Société GSM

RÉPONSE À L'AVIS DE LA MRAE DU 27 JUIN 2023

Projet de renouvellement et d'extension de la sablière de Saint-Colomban

14/03/2024

Figure 1 : Plan de phasage du réaménagement.

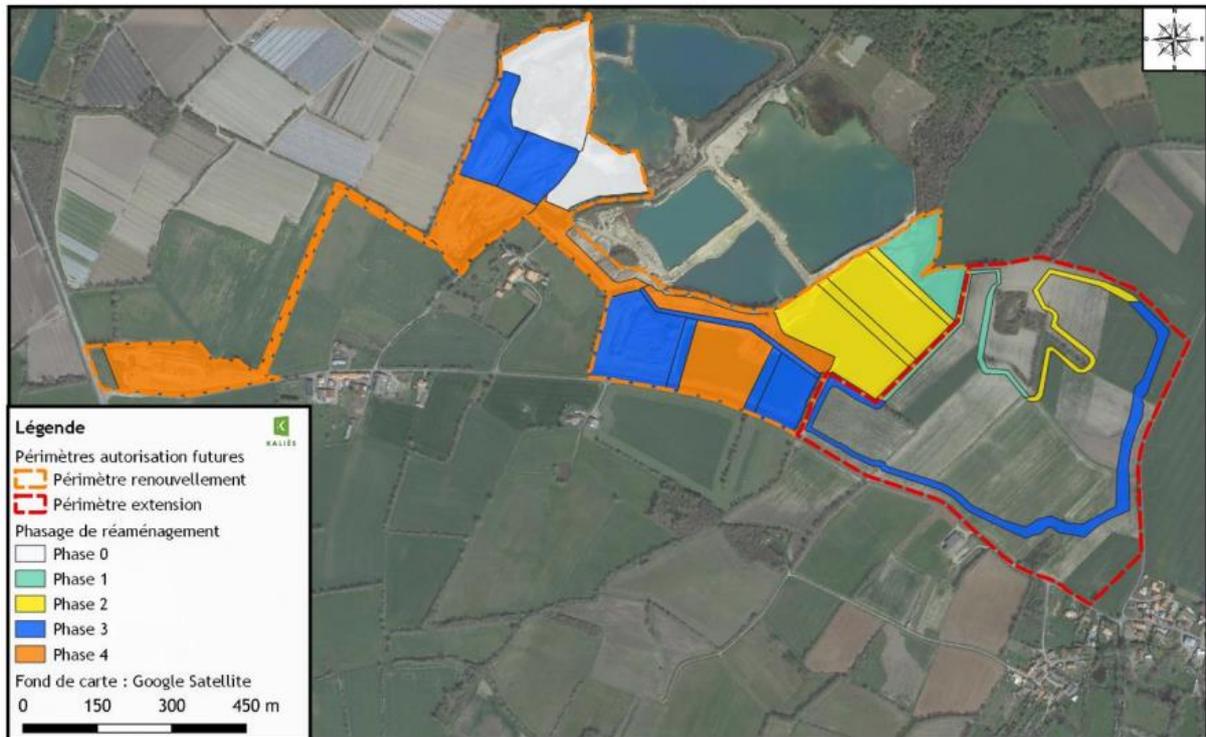
Page 10 : « Ainsi, l'activité sur la partie exploitée peut générer des impacts sur des espèces dont la présence est liée à l'activité elle-même dont il convient d'évaluer si sa poursuite est compatible avec le maintien des populations sur le site. Or, la remise progressive en état des sites d'extraction pourrait impacter ces espèces qui se sont développées en lien avec l'exploitation du site et dont certaines sont protégées. »

Page 10 : « La MRAe recommande que le porteur de projet explique la façon dont il prendra en compte les enjeux environnementaux apparaissant lors des différentes phases d'exploitation et de remise en état. »

Les suivis faune/flore qui ont été proposés dans le cadre du dossier de demande permettront de poursuivre la collecte des informations et la connaissance des espèces présentes sur le site. A la lumière des résultats, des mesures pourront être mises en place et l'exploitation, ainsi que la remise en état, pourront être modifiées selon les espèces identifiées.

La remise en état du site, validée par les propriétaires et les élus, sera progressive et coordonnée à l'exploitation du site. Le plan de réaménagement du projet intègre les différents enjeux identifiés (biodiversité, paysages, agricole, etc ...) et donc les espèces présentes à ce jour.

Figure 2 : extrait page 29 du complément de l'étude hydrogéologique – Ecart de la piézométrie simulée en 2041 avec la piézométrie initiale en année quinquennale sèche.

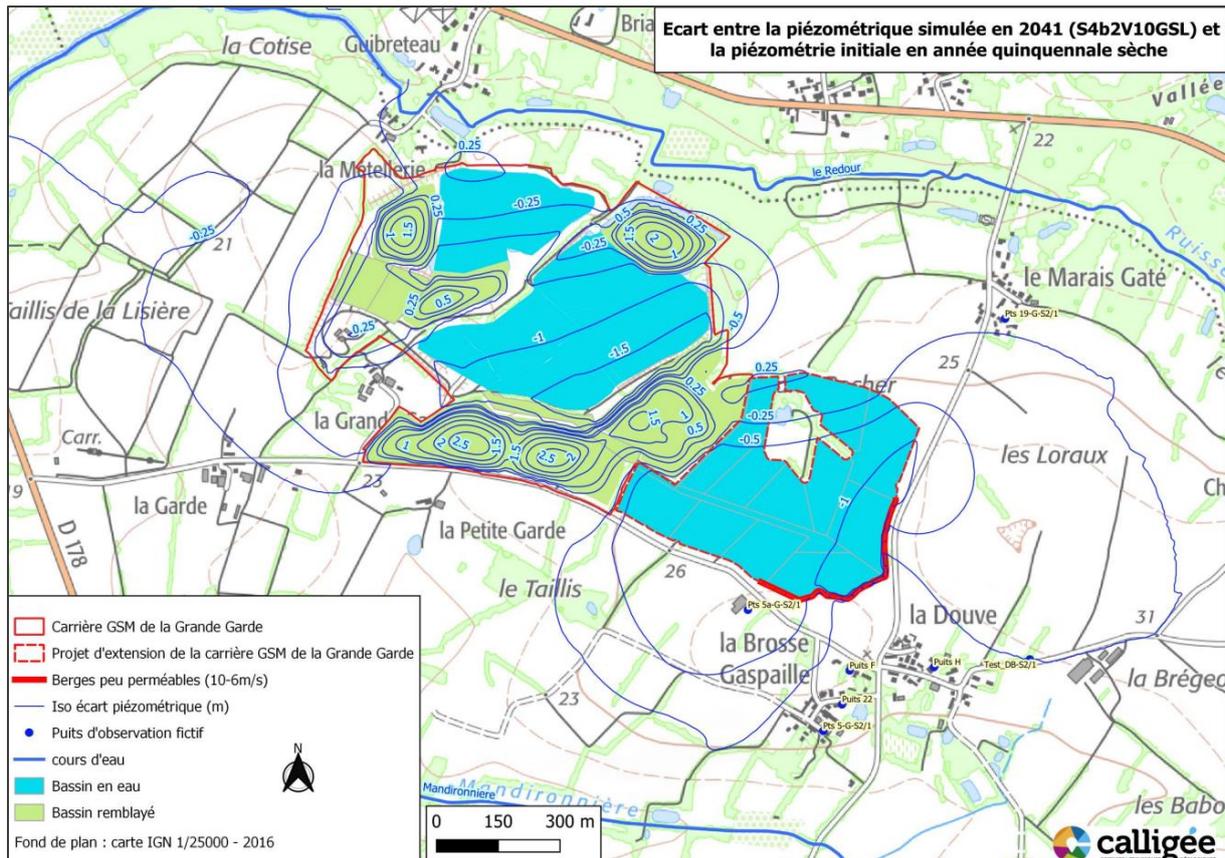
Page 13 : « La MRAE recommande que les incidences de la baisse de débit des cours d'eau de la Mandironnière et du Redour induite par les activités d'extraction et l'évaporation liée aux plans d'eau sur les milieux en aval soient analysées. »

Le ruisseau du Redour est directement alimenté par la nappe qui est une nappe d'accompagnement. Selon le niveau piézométrique de la nappe, le ruisseau est ainsi plus ou moins alimenté. L'impact de la sablière sur les milieux associés au ruisseau du Redour doit donc s'apprécier au regard de la modification de la piézométrie à proximité immédiate de celui-ci.

Nous pouvons identifier deux situations différentes entre les berges Nord et les berges Sud du Redour. En effet, la sablière étant située au Sud du Redour, son activité n'a pas d'incidence sur la piézométrie de la nappe d'alimentation du ruisseau située au Nord. Pour les milieux qui y sont associés (dont les zones humides) le projet n'aura ainsi pas d'incidence.

La piézométrie au Sud du Redour peut théoriquement être influencée par l'activité de la sablière. La création d'un plan d'eau modifie localement la piézométrie de la nappe en baissant le niveau d'eau en amont hydraulique du plan d'eau et en augmentant le niveau d'eau en aval d'hydraulique. Dans notre cas, cet impact est bien mis en évidence par les simulations hydrogéologiques réalisées par le bureau d'étude spécialisé CALLIGEE. En revanche, la circulation générale de la nappe n'est en rien modifiée.

Les modifications simulées de la piézométrie restent locales et proches du périmètre du projet. L'incidence du projet sur la piézométrie diminue avec l'éloignement.

La cartographie présentée ci-dessous, issues d'une simulation à l'état final de la sablière (après réaménagement) met en évidence les incidences sur la piézométrie. On y observe qu'en aval hydraulique du projet (au Nord), à la fois une baisse et une hausse de la piézométrie y sont simulées selon la localisation (- ou +25cm à 100m). La ligne théorique où l'impact sur la piézométrie est nul est, dans les deux cas, située bien en amont du ruisseau du Redour et de ses milieux associés.

L'impact du projet sur le débit du Redour, réévalué par CALLIGEE dans sa note complémentaire annexée à la note en réponse aux demandes de la DREAL, conduit à une baisse de ce débit de 4% à l'échelle du modèle hydrogéologique. En considérant l'ensemble du bassin versant du Redour, nous pouvons estimer cette baisse à environ 2%.

Si le projet peut induire une baisse du débit du Redour de 2%, l'étude hydrogéologique montre que le niveau piézométrique au droit de celui-ci n'en n'est pas affecté. Par conséquent, les milieux associés au Redour ne seront pas impactés par le projet.

Figure 3 : Etat des sols du plan de réaménagement actuellement autorisé de la sablière.

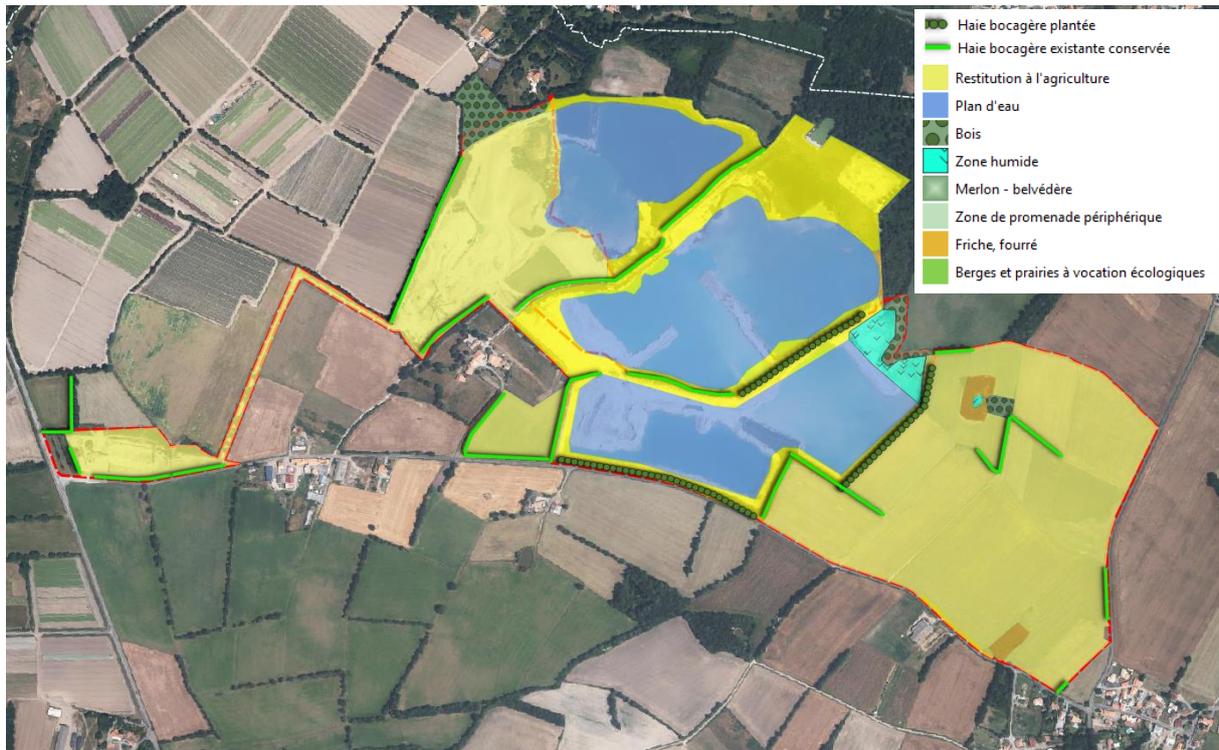
Page 14 : « La MRAE recommande qu'une analyse du bilan de gaz à effet de serre incluant la phase d'exploitation et de remise en état soit produite. »

Le bilan de gaz à effet de serre présenté dans le dossier de demande d'autorisation (page 26 de l'Etude d'Impact) correspond à l'activité de la sablière actuelle. Ce bilan inclue bien les différentes phases d'exploitation mis aussi la remise en état. Les modalités d'exploitation pour l'extension

étant sensiblement les mêmes que la sablière actuelle, les émissions de gaz à effet de serre lors de son exploitation seront également les mêmes.

La capacité des sols à stocker le CO₂ est également intégrée dans le calcul. Le réaménagement du projet modifie l'état des sols par rapport à leur état actuel. C'est donc le seul paramètre pouvant influencer sur le bilan carbone par rapport à la situation actuelle. Avec l'outil de calcul du Bilan Carbone développé par l'UNPG, la différence de capacité de stockage du CO₂ entre l'état des sols actuels de l'extension et leur état futur après réaménagement a été évaluée et est présentée ci-après :

1. Situation sans projet d'extension – sablière actuelle réaménagée

Voici l'état des sols projeté à la fin de l'activité actuelle sans projet d'extension. Pour faire une comparaison à périmètre constant, l'analyse intègre le périmètre de l'extension.

La capacité de stockage des sols à l'état final est de 3 966.7 tonnes.
